Dringende Kunden-Sicherheitsmeldung

FAN 915-416 Revision 2 ABL90 FLEX und ABL90 FLEX PLUS Risiko einer falschen Zeit und potenziell verzerrter Ergebnisse

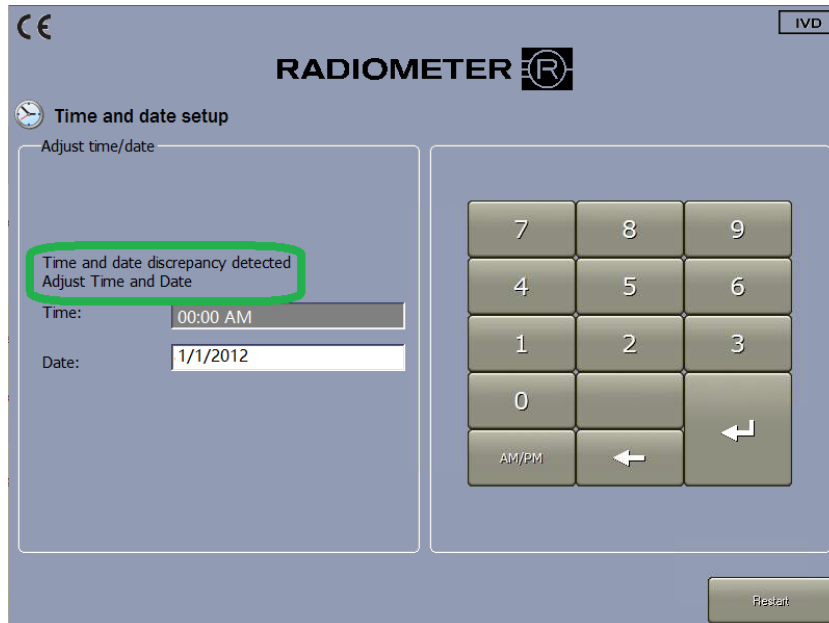
Das Software-Update stellt sicher, dass der Analysator jede Datums- und Zeitdiskrepanz erkennt, die bei einem Start nach einer abrupten Stromunterbrechung auftreten kann. Wenn dies erkannt wird, wird der Analysator:

- Das Datum auf den 01.01.2012 und die Uhrzeit auf 00:00 (oder früher) setzen und von dort aus zu laufen zu beginnen.
- Die folgende Bildschirmmeldung vor dem vollständigen Start anzeigen:

*Zeit- und Datumsdiskrepanz erkannt
Zeit und Datum einstellen*

- Der Bediener muss dann die Uhrzeit und das Datum einstellen und Neustart drücken, um die Eingaben zu bestätigen und den Analysator neu zu starten.

Wenn der Analysator beim Starten den obigen Bildschirm anzeigt, stellen Sie die Uhrzeit und das Datum ein.
